AC1-2017 Bildschirmteil mit 2KByte-RAM

Modifikation 32 Zeilen nach Fua 1/86

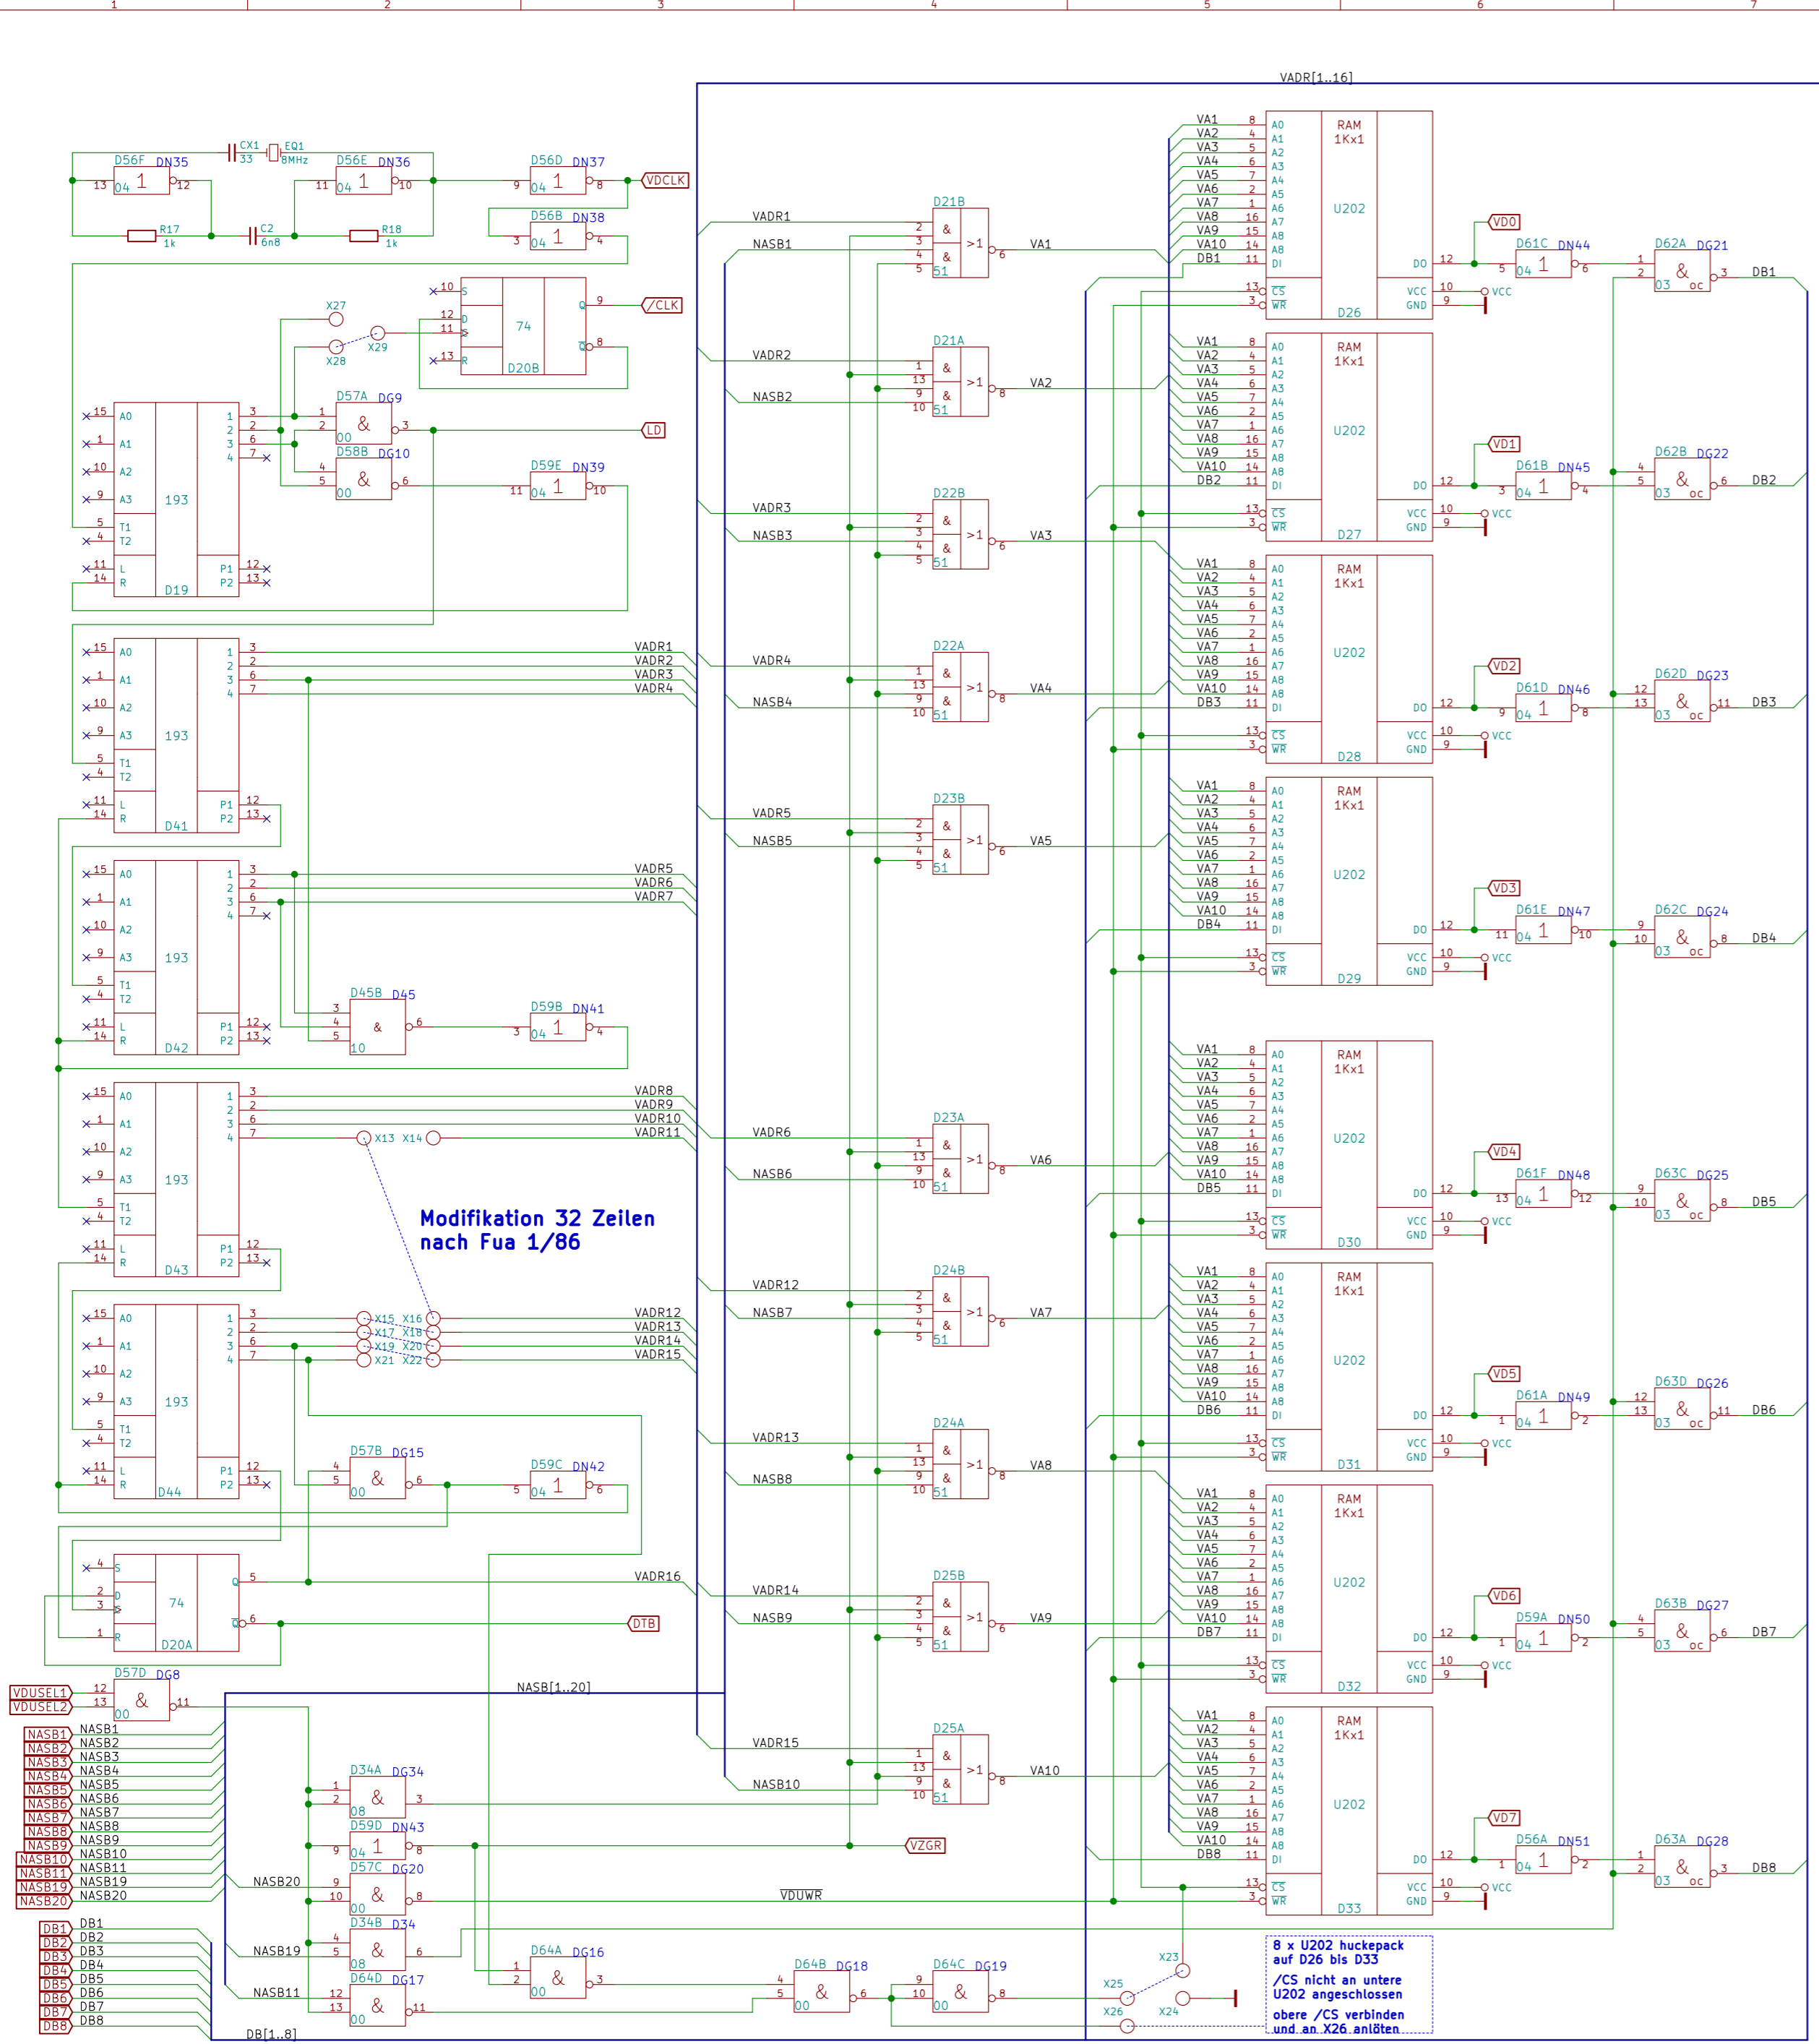
8 x U202 huckepack auf D26 bis D33 /CS nicht an untere U202 angeschlossen obere /CS verbinden und an X26 anlöten

Modifikation EPROM als ZG nach Fua 1/86

- U402 entfernen,
- X32 von X31 (Masse) trennen,
- Pin 8 von D35/36 an VDCLK,
- PIN 6 von D35/36 an /LD.

Brücke einlöten

Modifikation 32 Zeilen nach Fua 1/86

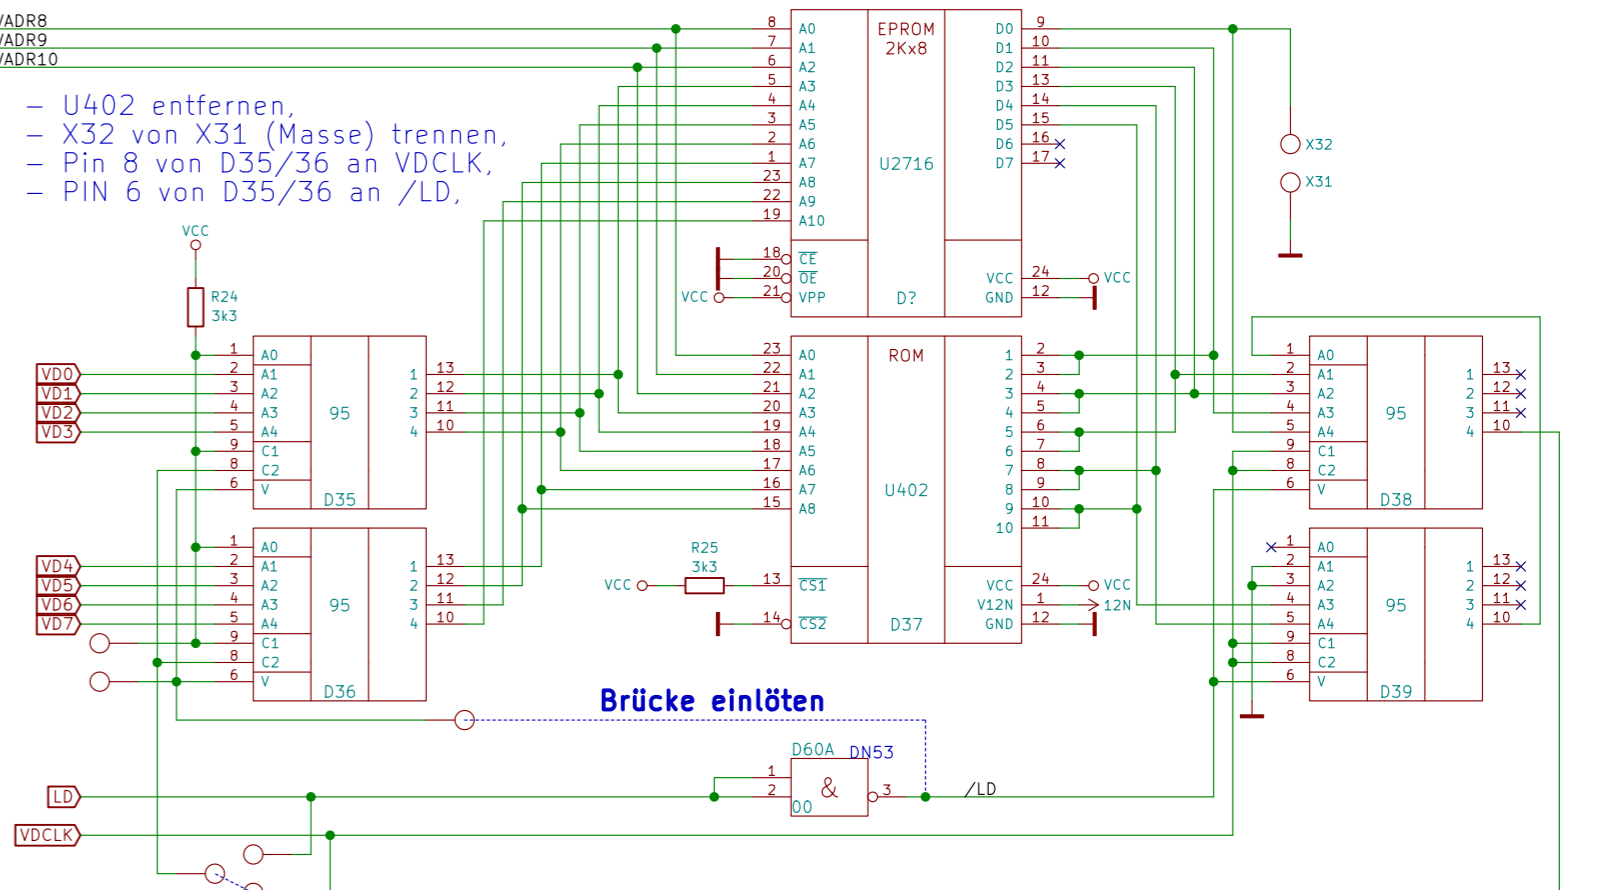
Brücke für 32 Zeilen

Modifikation 32 Zeilen nach Fua 1/86

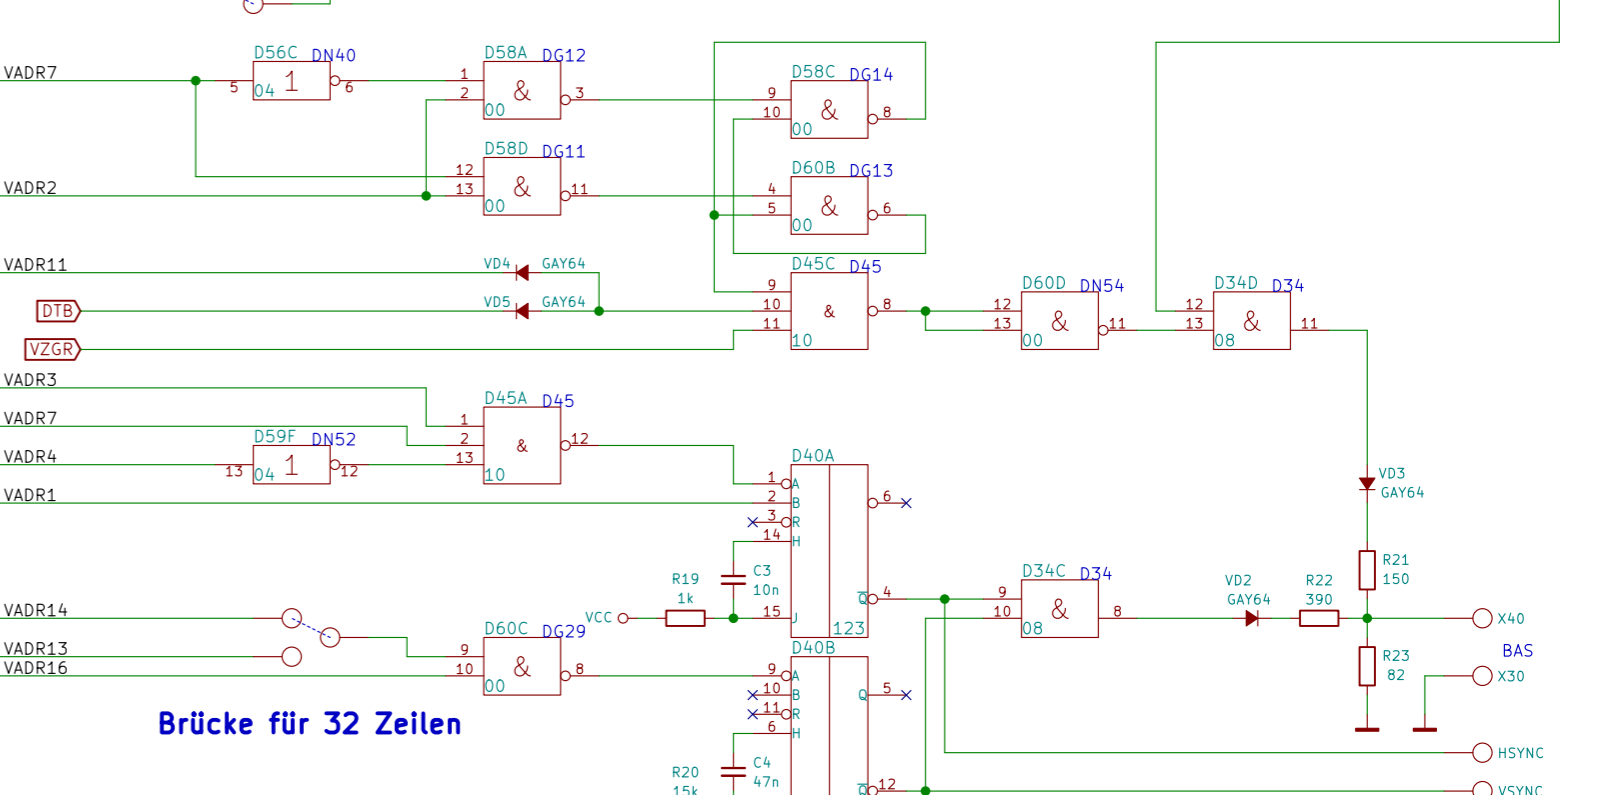
im EPROM D4 sind folgende Byte zu ändern

Adresse	Byte alt	Byte neu
0x090	0x13	0x17
0x093	0x13	0x17
0x096	0x03	0x07
0x0BC	0x03	0x07
